**SOLICITUD DE OFERTAS DE LA CONSTRUCCIÓN DE LA PLANTA DE TRATAMIENTO
DE AGUAS RESIDUALES LOS MERINOS, INCLUYE LA ESTACIÓN DE BOMBEO
PROGRESO**

PROCESO EC-EMAPAG-CW-RFB-007

ACLARACIÓN DE CONSULTAS EFECTUADAS POR LOS LICITANTES

CONSULTAS DEL 15-OCTUBRE-2020 ACLARADAS EL 23-OCTUBRE-2020

4. Partida 3.14 Edificio de Polímeros y CCM-2

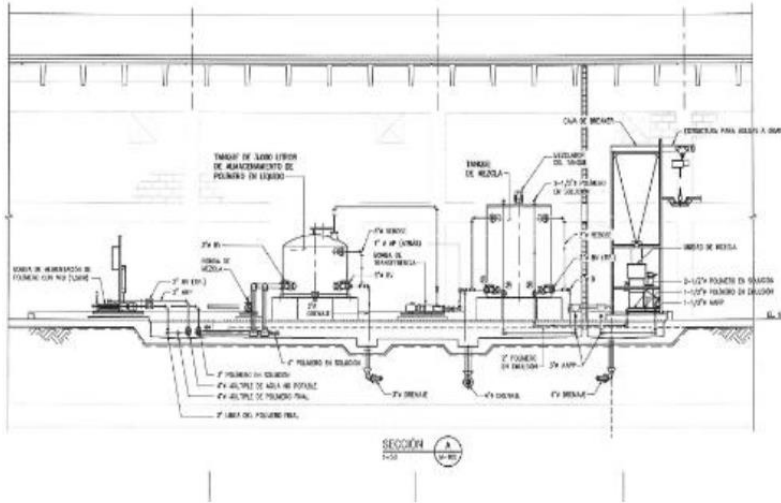
Solo detallan el equipamiento (imagen), sin embargo en la sección 11244-1 indica:

- Sistema para alimentación de polímero aniónico hacia las cámaras de mezcla rápida de los tanques de pre-aireación y floculación. Se encontrará instalado dentro del edificio de polímeros para pre-aireación y floculación.

Y en plano M106, también se evidencia unidad de mezcla

Por favor, aclarar en qué partida se indicarán, detallarán estos precios.

ACLARACIÓN.- EN ANÁLISIS.
